## NOTA TÉCNICA CT-GRSA n° 16/2021

**Assunto:** Avaliação das ações descritas pela Fundação Renova no documento denominado “Revitalização da Cachoeira Camargos: Consolidação das Ações de Manejo e Monitoramento”.

**Figura 2:** Espacialização dos pontos de amostragem de solos, sedimentos e águas superficiais.

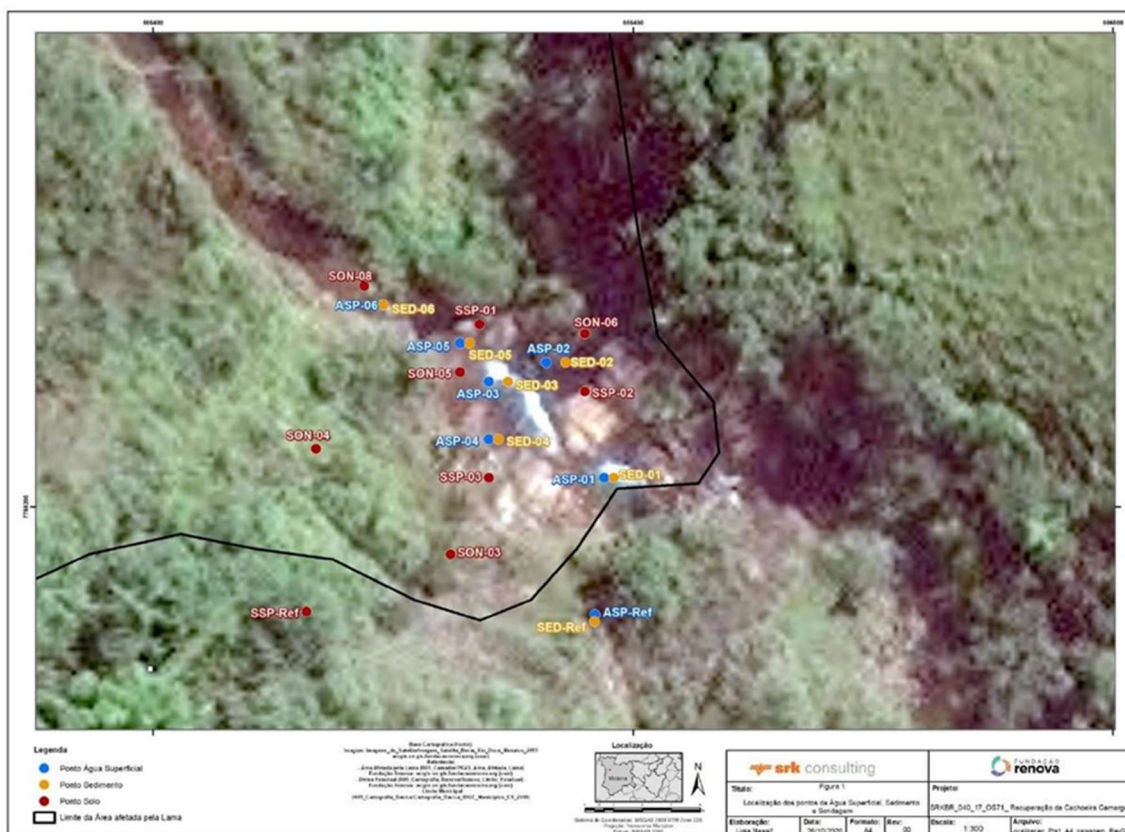
Destaca-se ainda a necessidade de espacialização dos pontos de amostragem dessa etapa, uma vez que a resolução da fotografia aérea proposta no Anexo E, apresenta baixa resolução e dificulta a visualização. Para avaliar os resultados da qualidade das águas na etapa de caracterização, reitera-se a necessidade da padronização das normas, utilizando-se ao longo de todo o relatório a Deliberação Normativa conjunta COPAM/CERH-MG nº01/08 ou a Resolução CONAMA nº357/05.

Após análise documental observou-se que não foi apresentado um cronograma de execução desta etapa, sendo necessária a sua indicação. Também é essencial que se apresentem figuras e mapas legíveis, sendo necessária adaptação daqueles observados, como é o caso da Figura 1. Espacialização dos pontos de amostragem de solos, sedimentos e águas superficiais, na página 5. Valendo salientar aqui a necessidade de a Fundação Renova atender a Deliberação CIF nº 25, 20 de setembro de 2016<sup>11</sup>, a qual define os padrões mínimos para todas as documentações técnicas encaminhadas pela Fundação Renova. Cumprindo ainda salientar a necessidade de se informar qual o laboratório será responsável pelas coletas e análises laboratoriais.

<p>b. Contenha figuras e mapas legíveis, sendo necessária adaptação daqueles observados na Figura 1. Espacialização dos pontos de amostragem de solos, sedimentos e águas superficiais, na página 5;</p> <p>c. Atenda a Deliberação CIF nº 25 de 20 de setembro de 2016<sup>14</sup> a qual define os padrões mínimos para as documentações técnicas;</p> <p>d. Conste informações sobre os métodos de amostragem para sedimentos, sugere-se a utilização do método 3050B da EPA (exceto arsênio), e 3051 para arsênio, sendo esses métodos sugeridos pela Resolução CONAMA nº 454/12;</p> <p>e. Seja contemplada no Plano a proposta de análise dos parâmetros físicos, químicos e biológicos na amostragem de água superficial;</p> <p>f. No que se refere às orientações quanto às condições de balneabilidade, sugere-se que o monitoramento, a ser executado pela Fundação Renova para avaliar as condições de qualidade de água, sejam norteadas pela Resolução Normativa nº274/2000, do Ministério do Meio Ambiente, que define os critérios para a classificação de águas destinadas à recreação de contato primário;</p> <p>g. As campanhas de monitoramento pós-intervenção sejam realizadas, no mínimo, em um ciclo hidrológico (uma campanha no período seco e outra no período chuvoso), de forma a observar a manutenção dos valores abaixo dos valores orientadores estabelecidos na legislação.</p>	requisição 1)
